原子力科学研究所原子力事業者防災業務計画の修正（案）について

原子力災害対策特別措置法（平成 11 年法律第 156 号）第 7 条第 1 項の規定に基づき、国立研究開発法人日本原子力研究開発機構原子力科学研究所の原子力事業者防災業務計画について見直しを行い、この計画の適正化を図る。

原子力事業者防災業務計画

新旧対照表

別図－1 (2) 機構の原子力防災体制及び機構対策本部組織

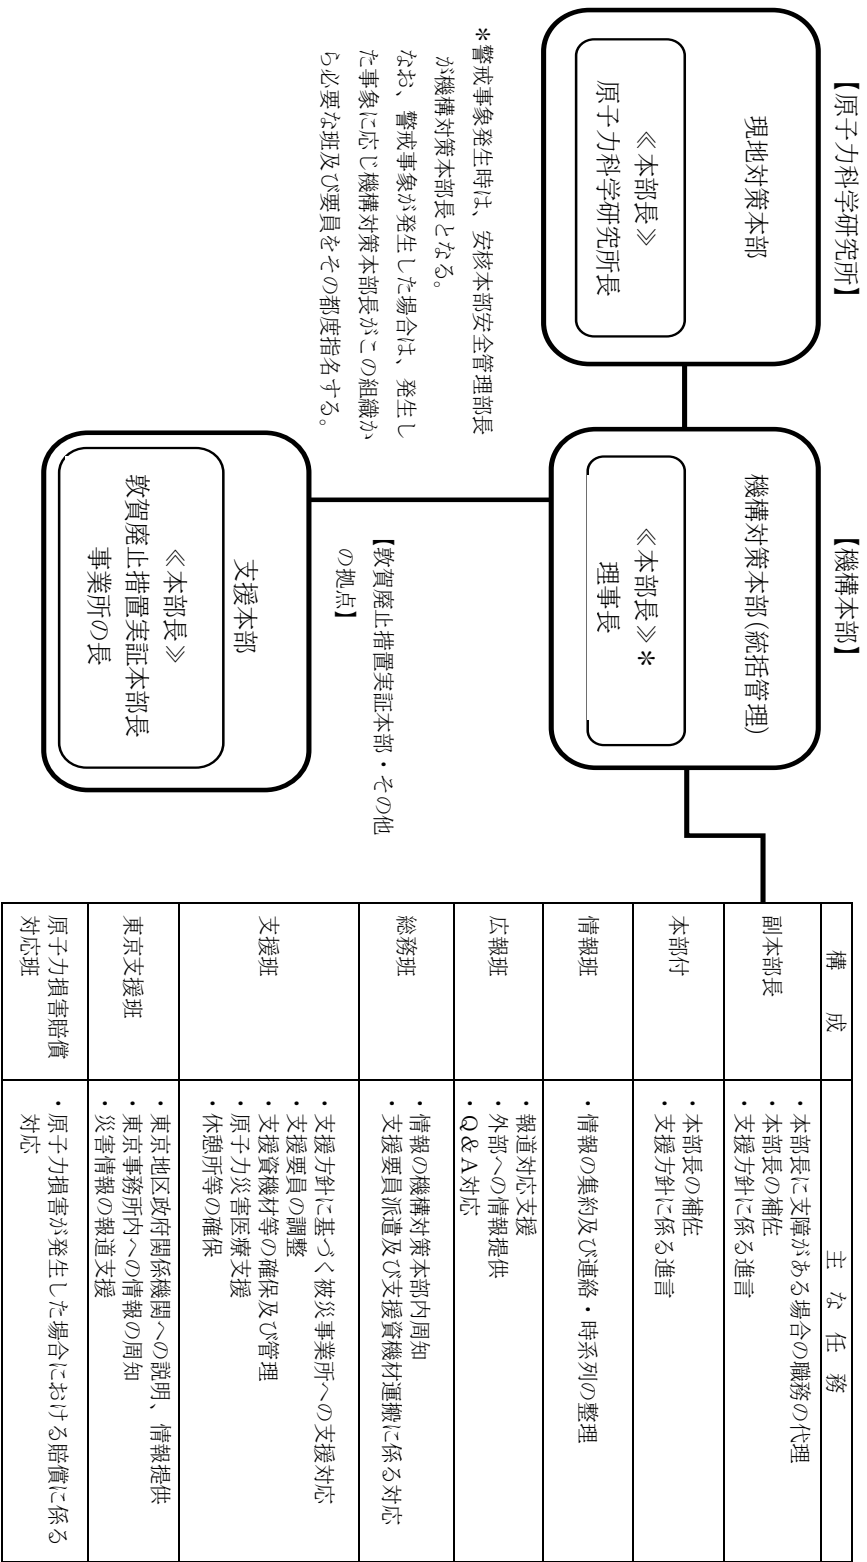
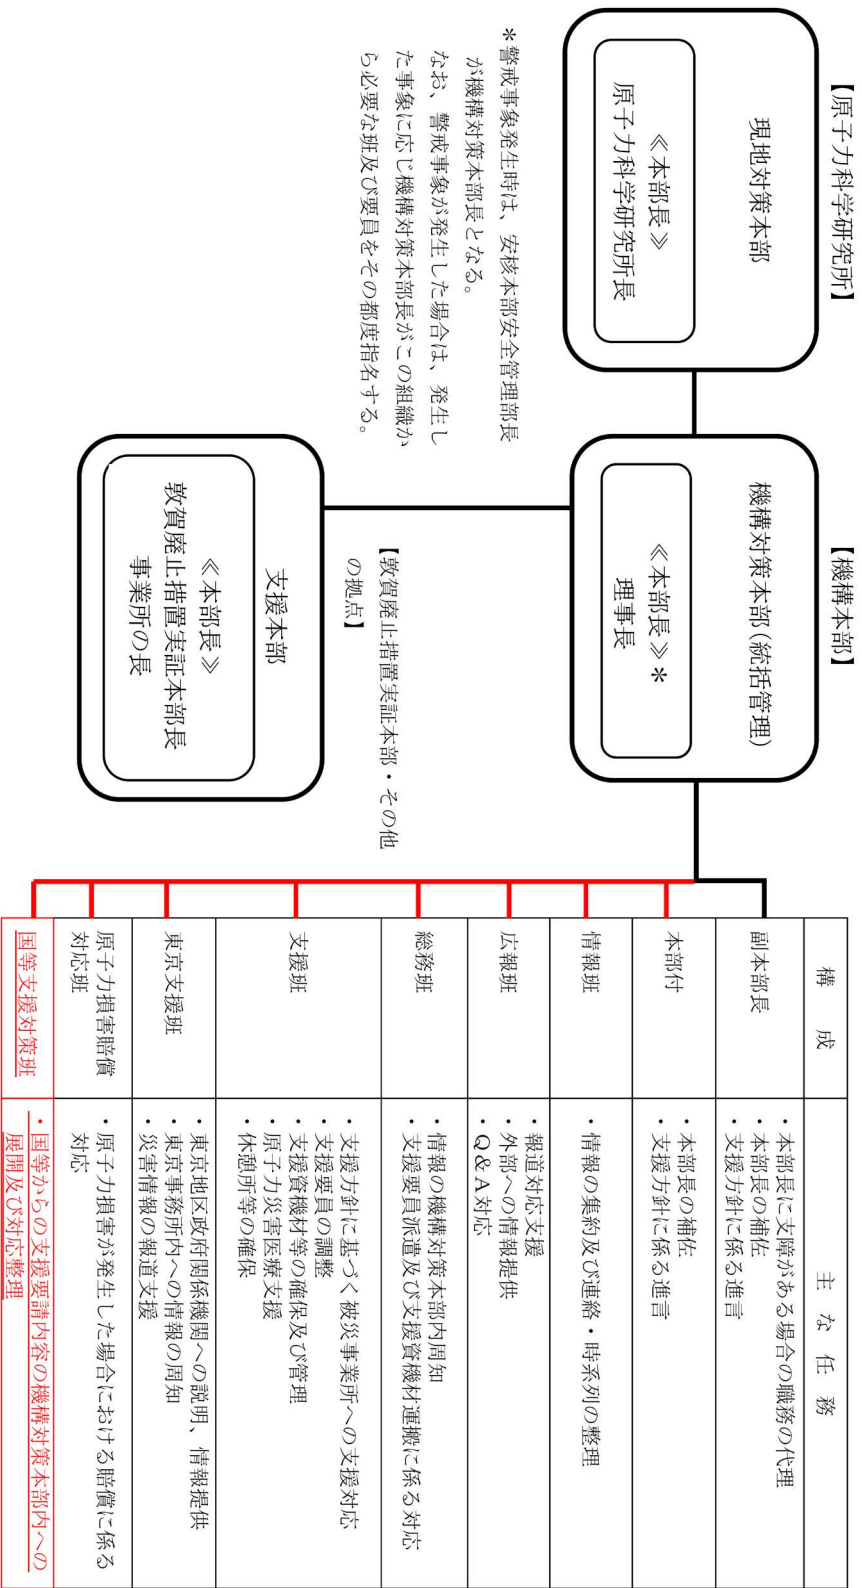
(4) 機構対策本部組織の見直しについて

「別図-1 (2) 機構の原子力防災体制及び機構対策本部組織」について、機構対策本部の組織に武力攻撃時等による災害発生時の指定公共機関としての対応体制を

明確化するため、国等支援対策班を追加する。

機構対策本部の体制の見直し

別表-1 原災法に係る対象施設

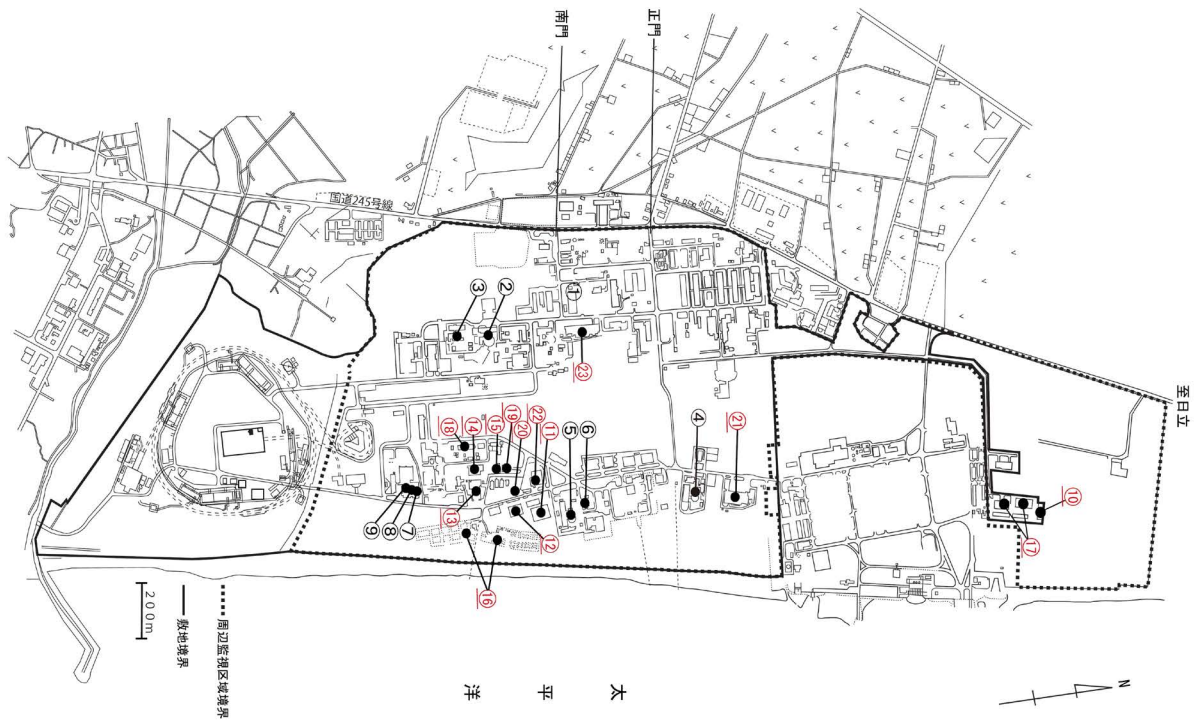
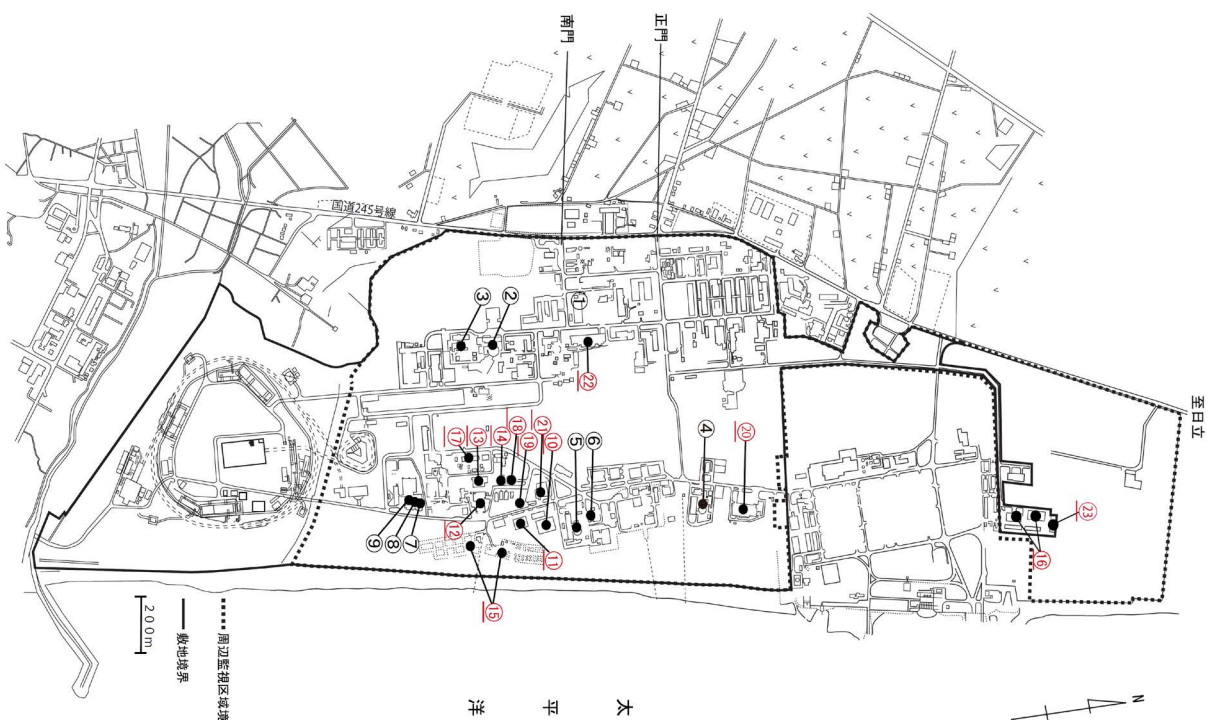
施設番号の適正化
